Niederschrift über die öffentliche Sitzung des Bauausschusses der Gemeinde Pullach i. Isartal

Sitzungsdatum: Montag, 28.03.2022
Beginn der Sitzung: 19:00 Uhr
Ende der Sitzung: 21:20 Uhr
Ort: im großen Sitzungssaal des Rathauses

Abb. 1 zeigt den IST-Stand der bereits umgesetzten Freiflächengestaltung vom 25.03.2022.

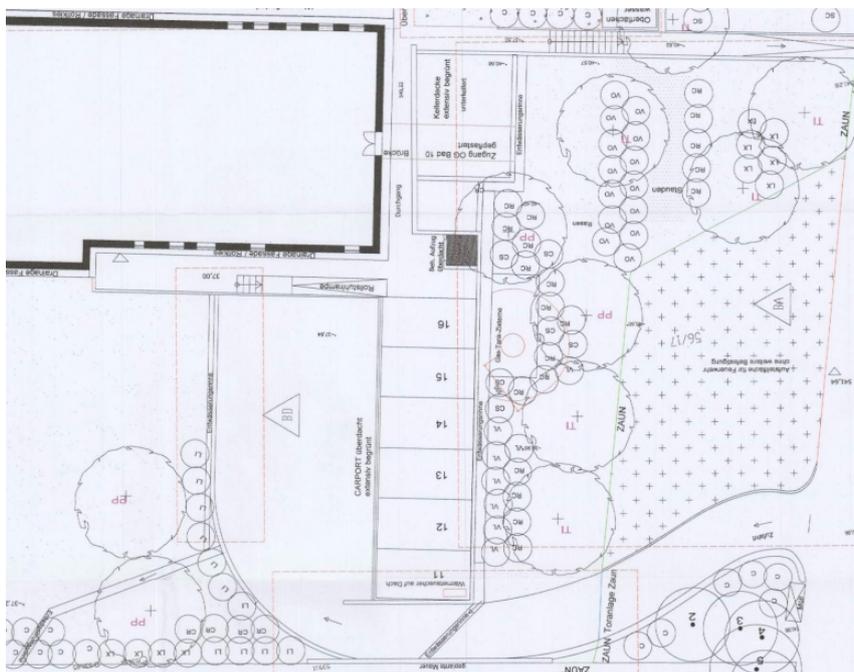
Indes gingen und gehen die Bauaktivitäten auf den Freiflächen ohne Unterlass weiter. Dabei kann in der aktuellen Besichtigung vor Ort nicht unterschieden werden, ob es sich um Rückbauarbeiten, z. B. nicht genehmigter Pflasterungen, um Neuanlagen gemäß genehmigten Freiflächengestaltungsplan oder um Neuanlagen des hiermit vorliegenden Änderungsantrages handelt.

Nach Auffassung der Umweltabteilung muss davon ausgegangen werden, dass die jüngst durchgeführten baulichen Eingriffe in der Freiflächengestaltung m. E. weder dem ursprünglich genehmigten noch dem hiermit beantragten Planungen entsprechen. Es liegen auch Zweifel vor, dass die bisherige Umsetzung fachlich und inhaltlich richtig ist, s. dazu in Abb. 1 die Gestaltung der extensiven Dachbegrünung in Form einer auffallenden, zweifarbigen Aufkiesung und die Errichtung eines Wärmetauschers, der im eingereichten Freiflächengestaltungsplan nicht vorgesehen ist und nun Gehölze ersetzt. Auch der Abgleich der tatsächlichen und planerischen Zuwegungen bzw. Baumstandorte ergibt auf den ersten Blick erhebliche Abweichungen (s. Abb. 2).

Der 3. Änderungsantrag (Eingang 01.03.2022) wird abgelehnt.
(Erster Änderungsantrag 14.09.2020, Zweiter Änderungsantrag 15.05.2021.
Baueinstellung vom 14.07.2020, Az.: 4.1-1218/12/V im nordwestlichen Bereich von Fl.-Nr. 56/16, im nördlichen Bereich von Fl.-Nr. 56/17 und im südwestlichen Bereich von Fl.-Nr. 56/18)
